### INFORME DE EVALUACIÓN N°1552023-MINEM/DGAAH/DEAH

Informe de Evaluación del "Plan dirigido a la Remediación -

Estación Morona", presentado por PETRÓLEOS DEL PERÚ -

PETROPERU S.A.

Figura N° 4 Áreas de Interés del PDR respecto al TK-1309

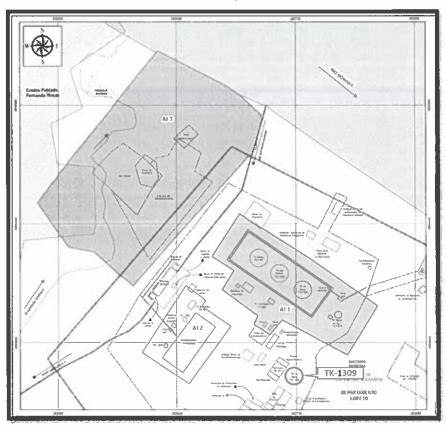
(i) El Titular no consideró como parte de las áreas de interés al TK-1309, conforme se aprecia en la siguiente figura:

- (iii) En función a lo que se precise en atención a los numerales (i) y (ii), y en caso corresponda actualizar el Cuadro N° 20 "Coordenadas de las Áreas de interés" y el Plano N° 2 "Áreas de Interés de la Estación Morona".

Figura N° 6
Punto de suelo "148,6,SHI-4" realizado por OEFA 2019

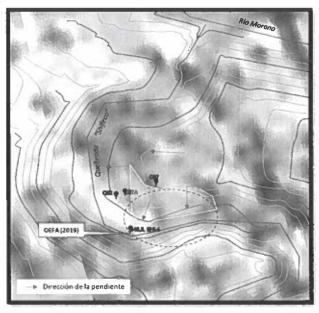
- (iii) Por otro lado, se observa que OEFA en la supervisión del 24 al 27 de abril de 2019 detectó afectación por TPH F3 en el punto de suelo "148,6,5HI-4" (Folio 455), situado en el área que habría sido remediada en el 2018 con la denominación "Drenaje Shifeco conforme se señaló en los Folios 457 y 458 del PDR, lo que advertiría una posible contaminación residual en los suelos de dicha área. Sin embargo, se observa que, el Titular ubicó los puntos de suelo "C37", "C37A" y "C52" en una cota superior de dicha área y no entorno al punto de OEFA que se sitúa pendiente abajo, por lo que dicha información no permitiría descartar la contaminación residual en la referida área "Drenaje Shifeco".

- (iii) En función a los resultados analíticos de suelo que se realicen en atención a las Observaciones N° 2 y N° 5, así como los numerales (i) y (ii), según corresponda, presentar un cuadro resumen de todos los resultados analíticos de suelo realizados en la Estación Morona.

## Evidencias de afectación en los Puntos "C6" y "C7"

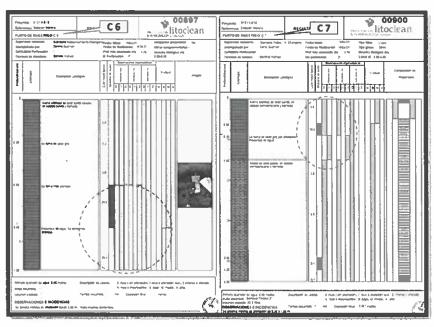
En relación al área de interés Al 1, se observa que el Titular consideró un espesor de 0.75 metros; sin embargo, dicho espesor no guarda concordancia con las evaluaciones realizadas y detectadas en los puntos "C6" y "C7" situadas en dicha área, en la medida que, en el punto "C6", no se realizó muestreos subsiguientes que le permitan determinar el espesor afectado (conforme se advierte en la Observación N° 5) y, en relación al punto "C7", se observa que la afectación organoléptica se presenta hasta los 1.5 metros de profundidad, conforme se aprecia los Folios 897 y 900 del PDR:

- (ii) En relación al área de interés Al 1, en función a lo solicitado en la Observación N° 5 y las evidencias detectadas en los puntos "C6" y "C7", reformular y sustentar la determinación del espesor afectado en el área de interés Al 1.

## Figura N°8 Evidencias de afectación en los Puntos "C38 y "A1"

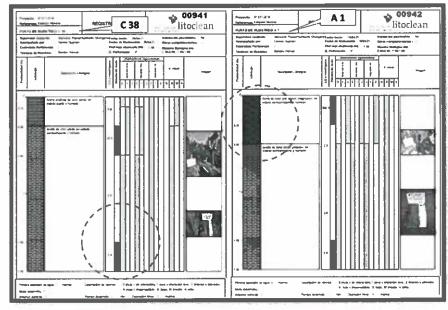
- (ii) En relación al área de interés Al 3.2, se observa que el Titular consideró un espesor de 0.6 metros; sin embargo, dicho espesor no guarda concordancia con las evaluaciones realizadas y detectadas en el punto "C38" (Folio 941), en la medida que, en dicho punto, se observa afectación hasta la muestra situada a 1.8 metros; asimismo, se advierte que no se realizó muestreos por debajo de los 1.8 metros que le permitan determinar el espesor afectado (conforme se advierte en la Observación N° 5), conforme se aprecia en la Figura N° 8.

- (iii) En relación al área de interés Al 3.2, en función a lo solicitado en la Observación N° 5 y las evidencias detectadas en el punto "C38", reformular y sustentar la determinación del espesor afectado en el área de interés Al 3.2.
